COMMISSION ROYALE DES MONUMENTS ET DES SITES
KONINKLIJKE COMMISSIE VOOR MONUMENTEN EN LANDSCHAPPEN

N/Réf. : UCL20140_725_PREA UCCLE. Avenue Achile Reisdorff, 36 - Ancien Institut des Invalides de
Gest. : A. Heylen Guerre
V/Réf. : 2311-0015/23/2024-037PU (= site classé)
Corr: C. Criquillon / M. Gerard **AVIS PRÉALABLE** : Demande de permis modificatif pour le projet
d'extension, de rénovation et de conservation de la maison de repos

Avis de principe de la CRMS

Localisation des modifications et situation de droit et projet modificatif de la façade sud (plans extraits de la demande)

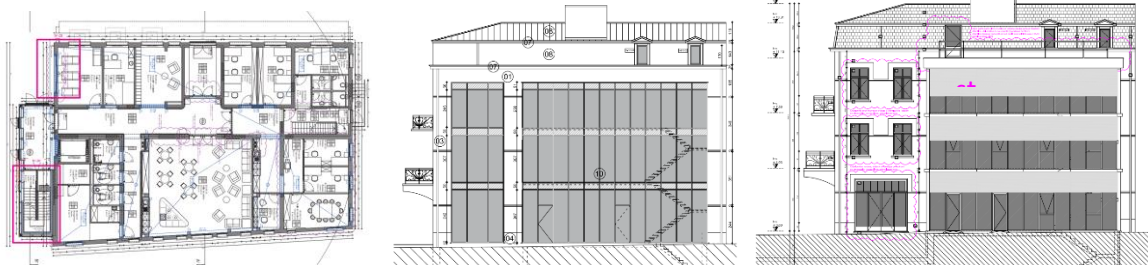
Projet modificatif en façade sud :

- remplacer la façade sud vitrée par une façade plus fermée, pour des raisons de stabilité et pour éviter les effets de surchauffe,
- intégrer des châssis ouvrants à l'extension vitrée intégrant la circulation verticale, et y installer des stores de protection solaire extérieurs.

La Commission approuve la modification proposée pour la façade sud : une intervention plus mesurée dans le percement de cette façade renforcera en effet la lisibilité globale de l'aile hospitalière. Elle demande cependant que les nouvelles baies reprennent la logique de composition de la façade latérale nord, qui est encore dans son état d'origine. La baie vitrée qui figure sur les plans modificatifs du rez-de-chaussée devra donc être remplacée par une fenêtre et une porte, selon le rythme des travées des étages supérieurs.

Les modifications proposées pour l'extension vitrée n'appellent pas de remarques d'ordre patrimonial, pour autant que l'on renonce à la proposition d'installer un brise-soleil horizontal au rez-de-chaussée. Pour ne

pas augmenter l'emprise et l'impact visuel de l'annexe en la prolongeant vers le sud, la CRMS propose de placer un store comme pour les autres étages. La teinte des stores devra par ailleurs être précisée dans la demande de permis.

Façade ouest de l'aile hospitalière, garde-corps existants et variantes projetées (documents extraits à la demande)

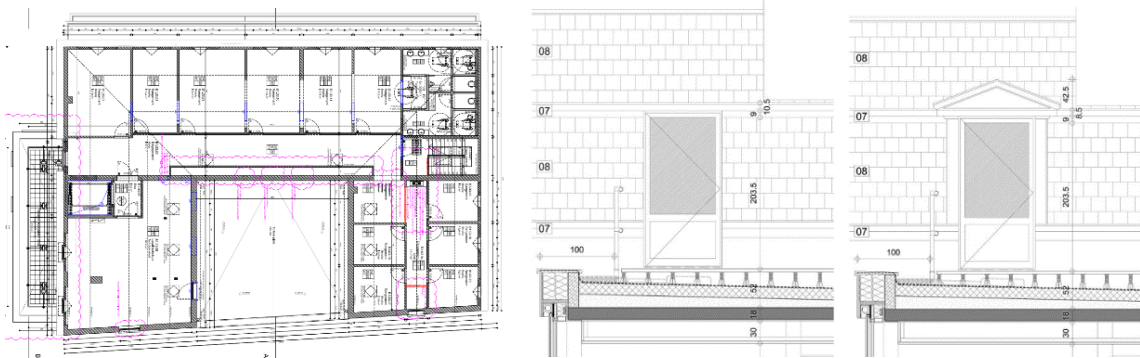
Projet modificatif en façade ouest :

- mettre aux normes les garde-corps en y ajoutant une deuxième lisse en partie supérieure,
- ajouter un dispositif fixe côté intérieur des garde-corps existants, réalisé soit en verre feuilleté, soit sous forme d'un cadre métallique avec remplissage de filets ou treillis.

La CRMS approuve le principe des interventions, pour autant qu'elles soient réalisées en retrait des garde-corps existants et que la seconde lisse ne soit pas fixée directement sur ceux-ci. L'intégrité matérielle des garde-corps anciens devra être préservée, y compris pour la partie basse et les ancrages. L'étude sur ces nouveaux dispositifs devrait être poursuivie pour les rendre les plus discrets possibles. Si l'utilisation d'une solution vitrée (à faible réflexion) ne devrait pas être à priori exclue, d'autres pistes semblent possibles : le support de la nouvelle lisse pourrait, par exemple, être composé de barreaux verticaux espacés selon les normes, pour éviter des remplissages de verre ou treillis.

Plan du 3^e étage et variantes de traitement de la sortie de secours projetée (documents extraits de la demande)

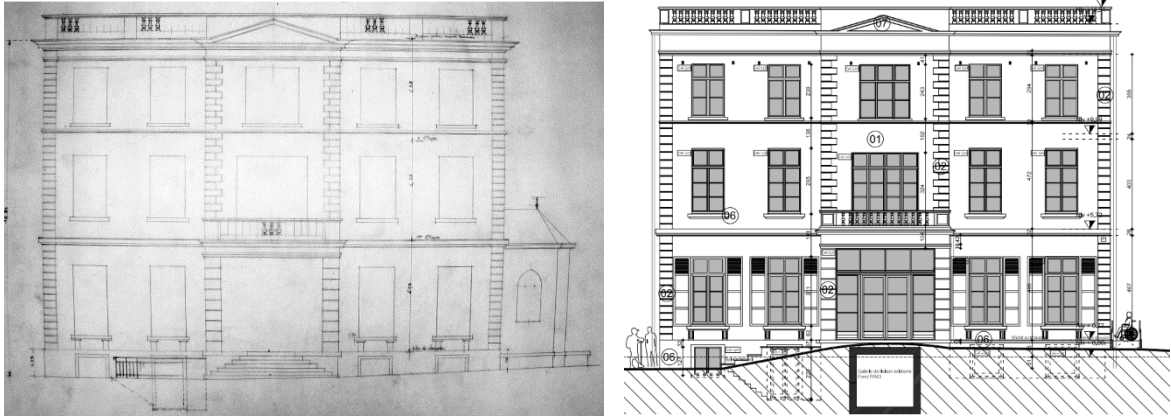
Projet modificatif en toiture :

- créer une issue de secours au 3^e étage débouchant sur la terrasse en toiture plate de l'annexe sud,
- réaliser de nouvelles menuiseries selon une des deux variantes proposées,
- placer le groupe de ventilation en toiture, l'emplacement sous combles initialement prévu étant trop exigu.

La CRMS approuve l'installation de la porte de secours, qui réfère aux lucarnes d'origine renseignées par les photographies anciennes. Dans cette optique, elle demande de choisir la variante avec fronton, qui s'intègre le mieux au projet de la toiture mansardée sur le plan architectural. Le choix des matériaux et les divisions de la nouvelle porte devront être harmonisés avec les éléments de toiture. Le dessin de la porte devra être affiné en ce sens.

Le nouvel emplacement de l'installation technique n'appelle pas de remarques d'ordre patrimonial à condition que le groupe ne soit pas visible depuis les abords du bâtiment. Le demandeur devra renseigner l'emprise et les dimensions exactes des installations concernées qui devront, au besoin, être soustraites à la vue par une un dispositif de camouflage.

Plans des sous-sols, situation de droit et projetée (documents extraits de la demande)

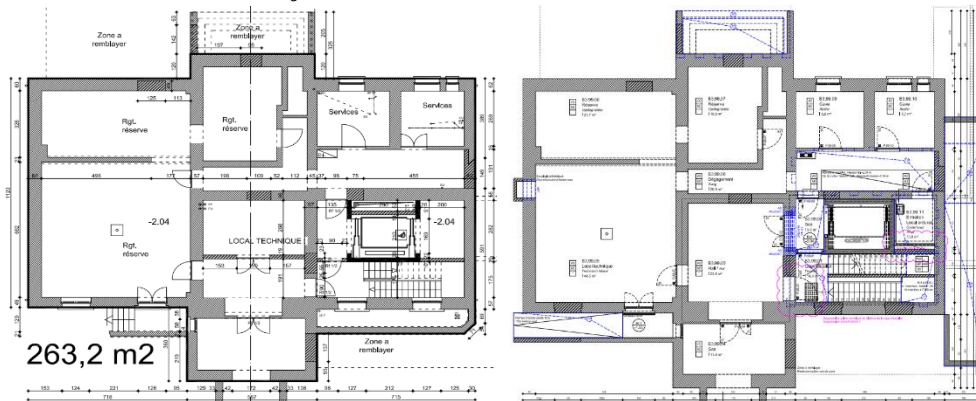
Projet modificatif à hauteur de la cour anglaise :

- élargir l'escalier menant aux caves,
- combler la cour anglaise des travées de droite,
- condamner les deux baies en façade sud, attenantes à l'escalier.

La CRMS demande de conserver les deux fenêtres et la cour anglaise des travées de droite, appartenant à la composition d'origine de la façade sud, renseignée par le relevé de 1949. Ces éléments participent à la typologie néoclassique de la façade, qui sera requalifiée à l'occasion du projet, et qui est une des mieux préservées du château, comme l'indiquait déjà l'étude historique de 2010.

La présence d'un escalier à l'intérieur des baies ne s'avère d'ailleurs pas problématique puisque les fenêtres sont intégrées à la cour anglaise. Ce cas de figure n'est pas exceptionnel et de tels aménagements peuvent être observés dans des bâtiments historiques similaires.
